MINISTÈRE DES TRANSPORTS DU QUÉBEC

Projet de rétablissement de l'enrochement de protection au-dessus du tunnel Louis-Hippolyte-La Fontaine

Réponses aux questions du ministère de l'Environnement et de la Lutte contre les changements climatiques (MELCC) dans le cadre de l'analyse de l'acceptabilité environnementale

MAI
2019

Figure 1-1: Ajout d'enrochement

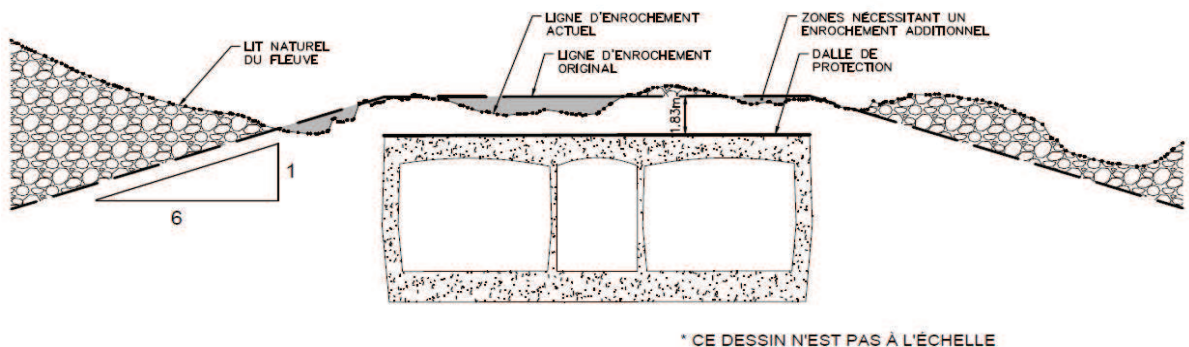
- A. À la réponse à la QC-1 du document de réponses aux questions et commentaires (Addenda 1 à l'étude d'impact : Réponses aux questions et commentaires/document PR 5.2) et l'avis technique à caractère hydraulique (document PR 3.8), le MTQ mentionne que le calibre idéal pour tenir compte de l'effet du passage des bateaux est un enrochement de calibre 1 000- 1 200 mm (D50 de 1 100 mm). Ce type d'enrochement pourra être mis aux endroits où il manque plus de 500 mm de remblai, soit 30% de la superficie d'enrochement nécessaire. L'avis technique mentionne qu'aucun enrochement ne sera apposé aux endroits où moins de 500 mm de remblai est manquant, mais la QC1 indique qu'un enrochement de calibre 300- 600 mm sera mis en place à ces endroits, soit 70% de la superficie d'enrochement nécessaire. Selon les discussions avec l'initiateur, le Ministère comprend que l'enrochement mis en place sera des deux calibres mentionnés (1 000-1 200 mm et 300-600 mm).

1. L'initiateur doit confirmer cette information

Le tunnel étant constitué d'éléments préfabriqués et submergés, l'enrochement est un élément essentiel pour assurer sa stabilité. L'épaisseur de l'enrochement d'origine était de 1,83 m au-dessus de la dalle de protection sur le tunnel (voir Figure 1-1). Donc, le rétablissement de l'enrochement sur une épaisseur de 1.83 m devra être effectué afin de combler les zones érodées, cette épaisseur minimale doit être maintenue afin de conserver les conditions d'équilibre de l'ouvrage.

Dans les zones où le dessus de l'enrochement actuel se trouve à une profondeur plus grande ou égale à 500 mm en dessous de la ligne d'enrochement d'origine, les pierres utilisées pour les travaux d'enrochement doivent avoir une dimension nominale minimale (Dmin) de 1 000 mm et une dimension nominale maximale (Dmax) de 1 200 mm. La dimension médiane nominale (D50) des pierres doit être au minimum 1 100 mm.

Lorsque le dessus de l'enrochement se trouve à une profondeur de moins de 500 mm en dessous de la ligne d'enrochement d'origine, l'Entrepreneur doit utiliser des pierres ayant une dimension nominale minimale (Dmin) de 300 mm et une dimension nominale maximale (Dmax) de 600 mm.
